**F430**  
SPIDER

Aktion Nr.	Gruppe	Progressiv Nr.
<b>279</b>	<b>9</b>	<b>1625</b>

Betreff: **Montage Abdeckungen Verdeckzylinder****Nicht gültig für  
Mittleren Osten**

Fig. 1

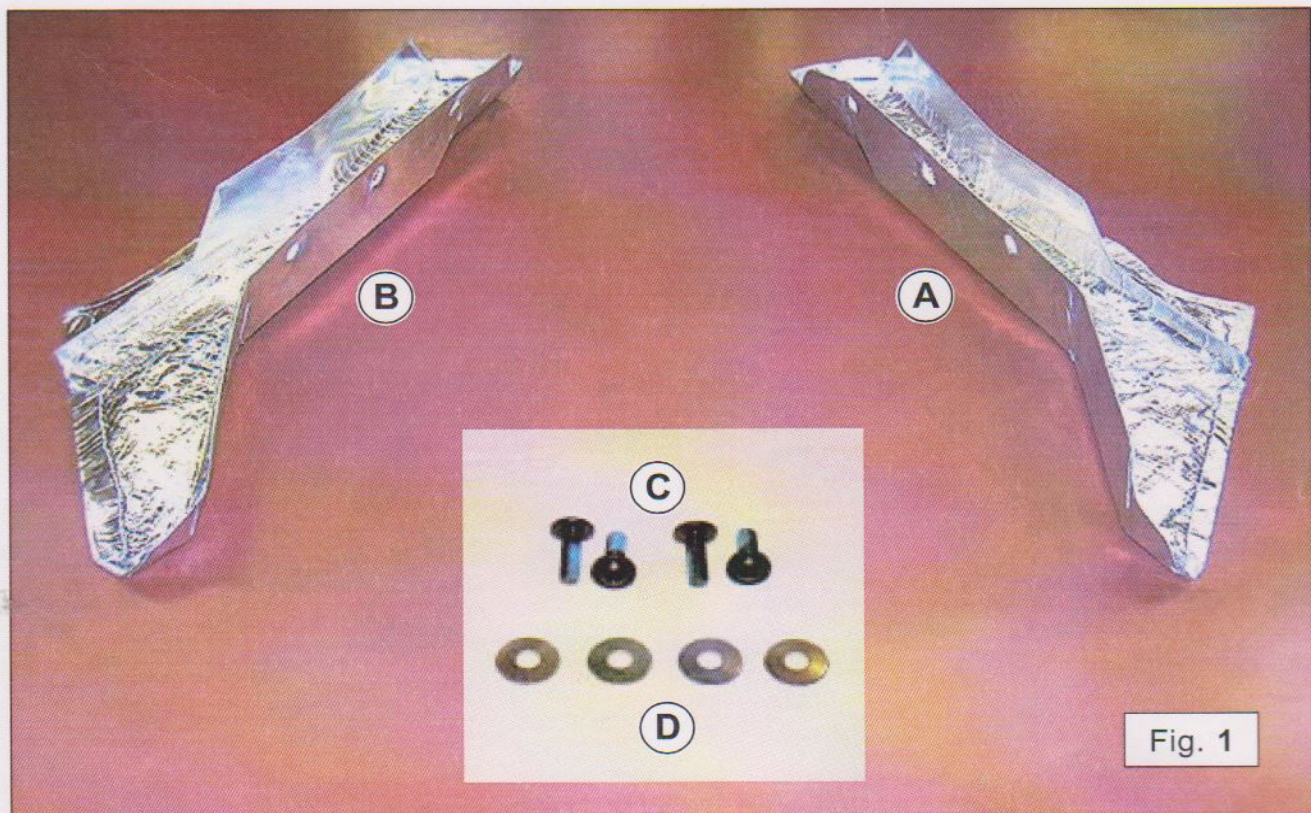
Die Aktualisierung besteht in der Montage des **“Kit Abdeckungen Verdeckzylinder”** ET-Nr. 70001320 (Fig. 1), welcher enthält:

A) Abdeckung rechts	ET-Nr. 81060800	Anz. 1
B) Abdeckung links	ET-Nr. 81060900	Anz. 1
C) Schraube M6x1x18	ET-Nr. 65377400	Anz. 4
D) Konische Scheibe	ET-Nr. 11194779	Anz. 4

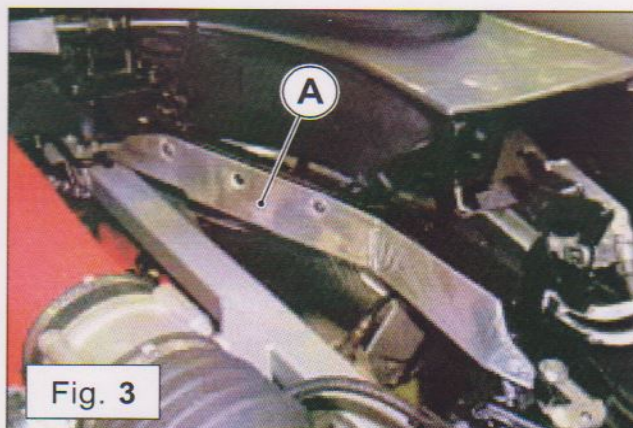
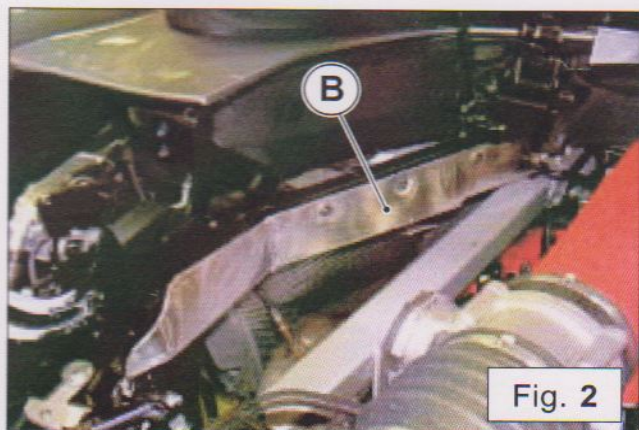
- › Die Abdeckungen (A und B) unter die jeweilige rechte und linke Traverse des Verdeck-Halterahmens anbringen und mit den Schrauben und Scheiben (C und D) an den bereits vorhandenen Löchern befestigen, wie in Fig. 2 und 3 gezeigt.
